Instalacja nowego oprogramowania Bloku Sterowania Silnikiem 912 iS (ECU) w silnikach ROTAX® typ 912 i (wszystkie wersje)

ATA System: 76-00-00 Sterowanie silnikiem

OBOWIĄZKOWY

Rys. 1

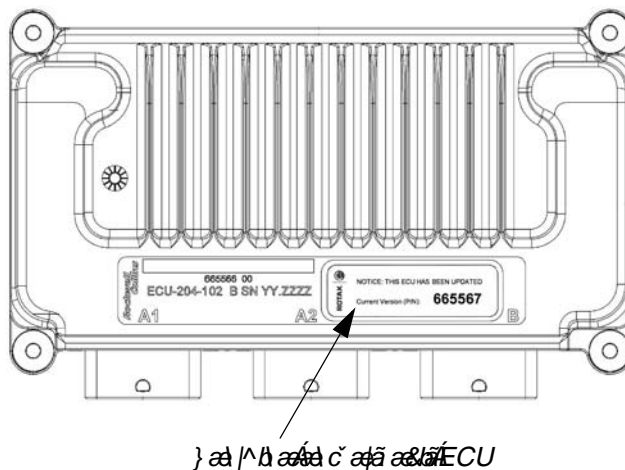
Autoryzowany dystrybutor lub centrum serwisowe ROTAX® musi potwierdzić, że nowe oprogramowanie ECU zostało zainstalowane a na bloku ECU musi być widoczna naklejka z nowym numerem katalogowym. Położenie naklejki aktualizacyjnej musi odpowiadać lokalizacji i orientacji pokazanej na Fig. 1. Nie wolno zdejmować naklejki.

Autoryzowany dystrybutor lub centrum serwisowe ROTAX® musi potwierdzić, że nowe oprogramowanie ECU zostało zainstalowane a na bloku ECU musi być widoczna naklejka z nowym numerem katalogowym. Położenie naklejki aktualizacyjnej musi odpowiadać lokalizacji i orientacji pokazanej na Fig. 1. Nie wolno zdejmować naklejki.
